長崎県公共事業評価監視委員会

石木ダムの治水代替案について私たちが検討した結果をお送りしますので、真摯に検討されることを要請いたします。

石木ダムの治水代替案が採用されないカラクリ —実際には石木ダムより安上がりで有効な治水対策がある—

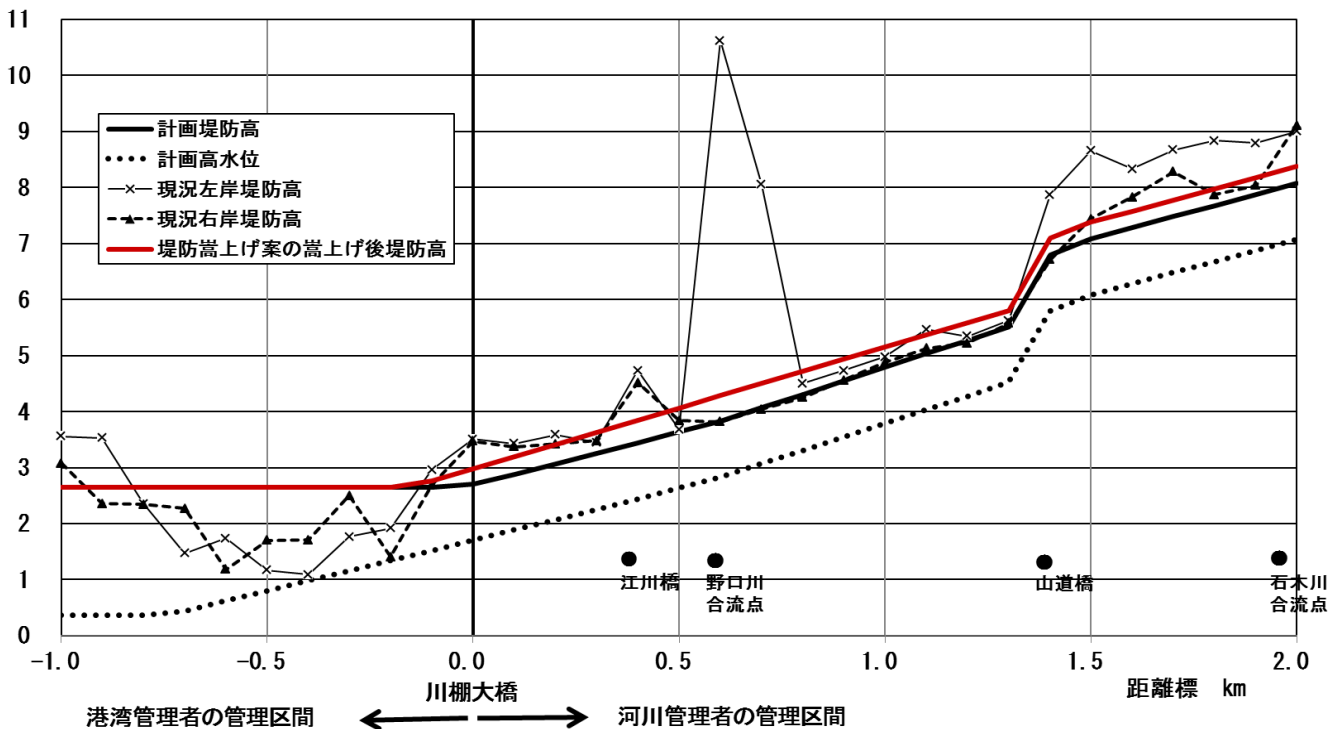
図1は、川棚川下流部の現況堤防高と計画堤防高^{〔注3〕}および長崎県による嵩上げ後の堤防高を示したものです。長崎県は距離標-0.1~2.1kmの区間で概ね0.3~0.46mの堤防嵩上げが必要としています。そのために、5橋の橋梁架替に39億円、4排水機場の建設に27億円、護岸嵩上げ等に37億円の費用がかかるとしています。

県の計算は計画堤防高をベースにして嵩上げ高を求めたものです。しかし、現況堤防高と計画堤防高の関係を見ると、同図で明らかなように左右両岸とも現況堤防高が計画堤防高を上回っており、県が示す嵩上げ後の堤防高を現況堤防高が上回っている区間が大半を占めています。すなわち、県が約2.2kmの区間で堤防の嵩上げが必要だとしています。その大半の区間では、県が示す必要な堤防高がすでに現況堤防高によって確保されているのです。当然のことながら、橋梁振替、護岸嵩上げ等の費用は大幅に減ることになります。

図2 川棚川の堤防高と計画高水位

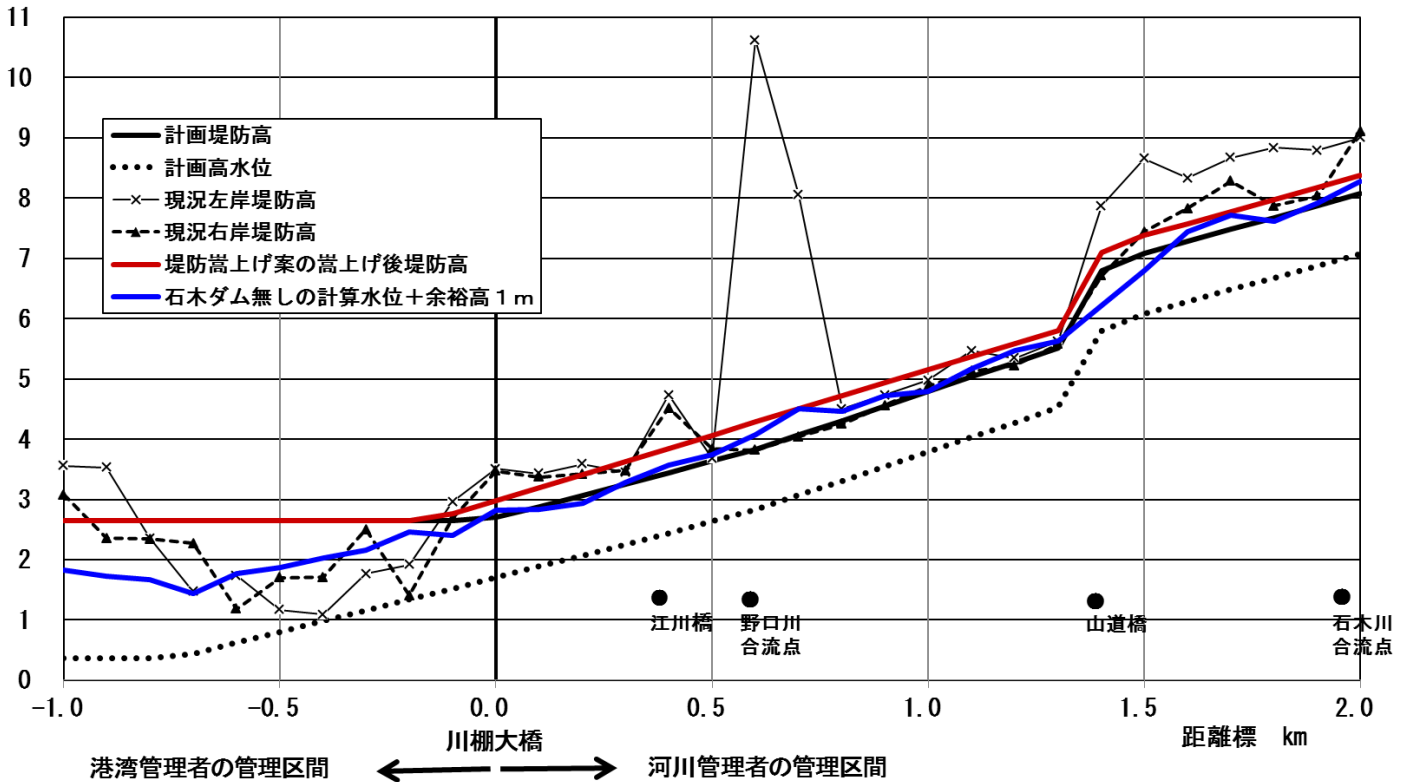
図2は前出の図1にその計算水位+余裕高（1m）を書き入れたものです（余裕高については〔注3〕を参照）。この計算水位+余裕高は長崎県による嵩上げ後の堤防高を全対象区間で下回っています。このように県が示す堤防嵩上げ高は、県自身の水位流量計算表を使っておらず、不正確なものであり、且つ、過大な値が求められているのです。

以上のとおり、県の水位流量計算表を使って石木ダム無しの水位を計算すると、堤防嵩上げを必要とする区間が大幅に短くなります。

図3 川棚川の堤防高と石木ダム無し計算水位との差

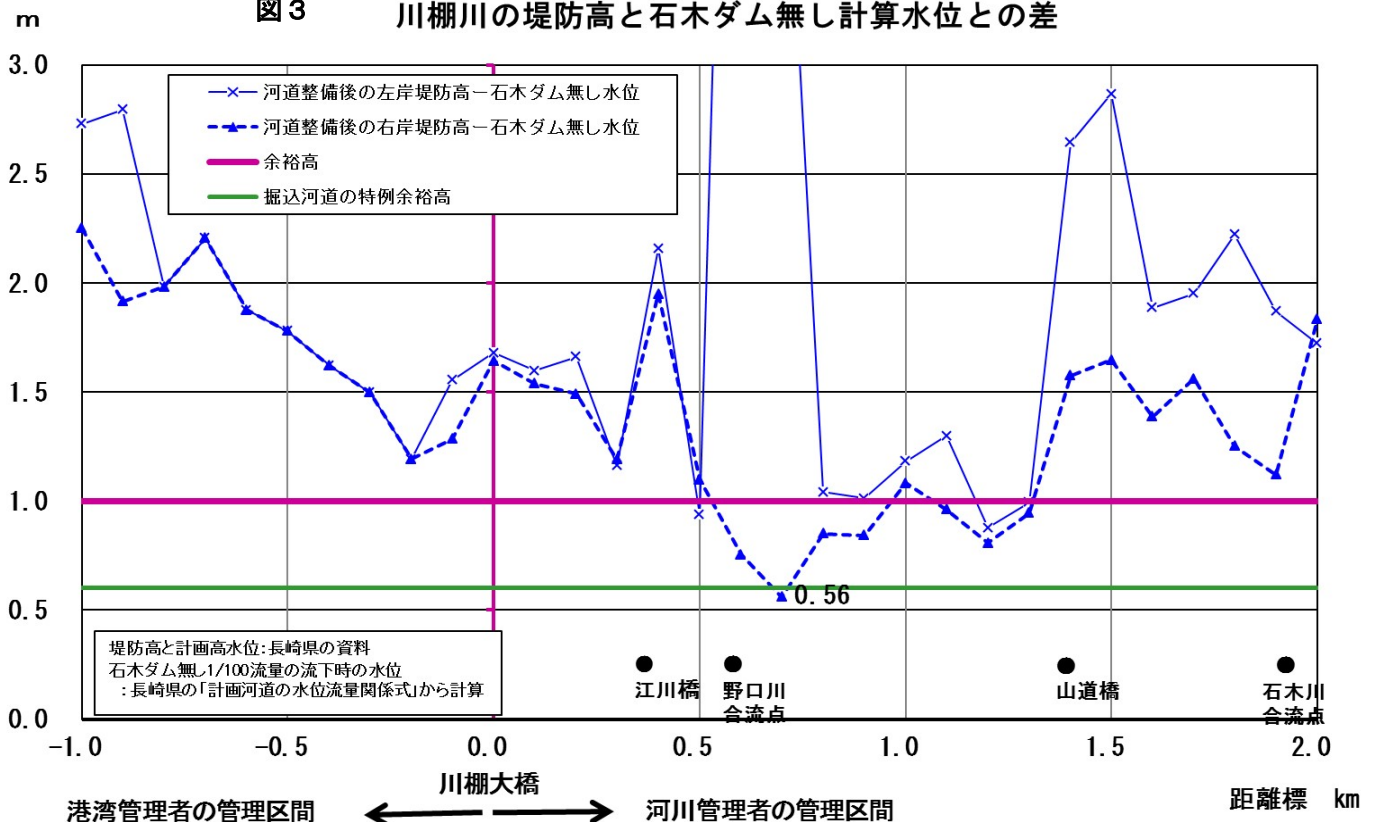
図3は(3)で指摘した現況堤防高が計画堤防高を上回っていることも踏まえて、河道整備後の堤防高と、石木ダム無しの計算水位(上記の計画河道の水位流量計算表を使用)との差を示したものです。

「河道整備後の堤防高ー計算水位」が川棚川の余裕高 1mを下回って嵩上げが必要なのは左岸では距離標 0.5～1.3km の区間、右岸では 1.2～1.3km の区間のみであり、限られた区間です。

県が堤防嵩上げ案として示した嵩上げ必要区間、すなわち、距離標ー0.1～2.1kmの両岸と比較すると、大幅に短くなっています。したがって、上記の計算水位に基づけば、橋梁架替も排水機場の建設も護岸嵩上げ等も工事費が大幅に小さくなることは確実です。

前出の図 3 において、河道整備後の堤防高と石木ダム無しの計算水位との差が余裕高 0.6m を下回るのは、距離標 0.7km 付近のきわめて限られた区間だけ（図 3 からは数十m と推測される）であり、しかも、余裕高 0.6m に対する不足高は最大でわずか 4cm に過ぎません。この不足高は治水計画の誤差範囲のオーダーです。このように非常に短い区間ですから、堤防嵩上げの工事費が非常に小さな金額で済むことは言うまでもありません。
